Mediante la presente, hacemos formal entrega de la respuesta a la solicitud de la segunda ampliación al Estudio de Impacto Ambiental, Categoría II, del Proyecto Passage, en el corregimiento de Ancón, distrito de Panamá, provincia de Panamá, emitida por usted a través de la nota DEIA-DEEIA-AC-0025-0202-2023, del 2 de febrero de 2023, de la cual nos notificamos el 17 de abril de 2023.

“1. La Dirección Regional de Panamá Metropolitana, a través del Informe Técnico SRPM-SEIA-COMPLE-No. 002-2023, remite sus observaciones indicando que “*Reiteramos las observaciones del Informe Técnico de Evaluación DRPM-SEA-019-1412-2022 de 14 de diciembre de 2022*” donde señala lo siguiente:”

Mediante la presente, hacemos formal entrega de la respuesta a la solicitud de la segunda ampliación al Estudio de Impacto Ambiental, Categoría II, del Proyecto Passage, en el corregimiento de Ancón, distrito de Panamá, provincia de Panamá, emitida por usted a través de la nota DEIA-DEEIA-AC-0025-0202-2023, del 2 de febrero de 2023, de la cual nos notificamos el 17 de abril de 2023.

Figura 1. Simulación de las etapas 1 y 2 hacia el Norte (0°): PH The Bridge (192 m).

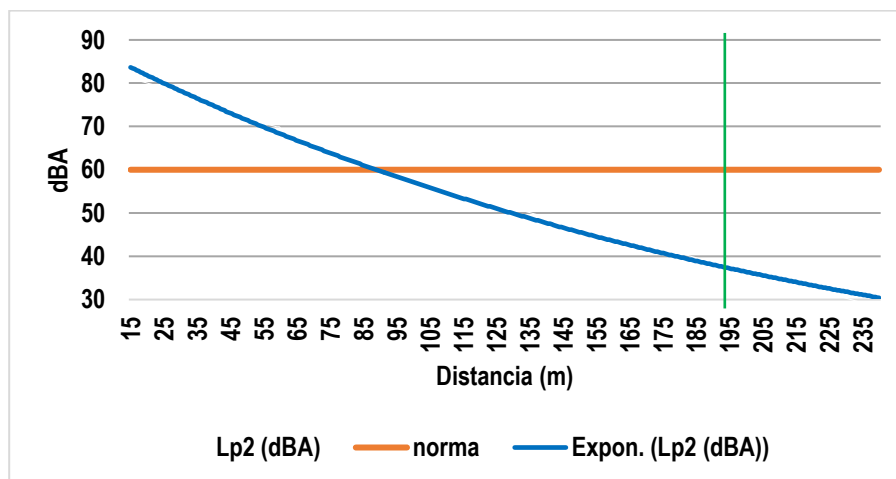
1.a) “NO SE ESTIMAN LOS VALORES DE dBA ESPERADOS CON LA EJECUCIÓN DE LAS DISTINTAS ACTIVIDADES DEL PROYECTO EN LA FASE DE CONSTRUCCIÓN Y OPERACIÓN DEL PROYECTO, EN CONSIDERACIÓN QUE EL INFORME 0012-00-10-21 DE 15 DE JUNIO DE 2021 REFLEJAN VALORES LEQ DE 65.6 dBA.”

Como se aprecia en la Figura 1, el nivel de presión sonora (L_{p2}) cuando alcance al PH The Bridge será de 38 dBA, nivel inferior al límite máximo permisible establecido por el DE1-04 en horario diurno (60 dBA).
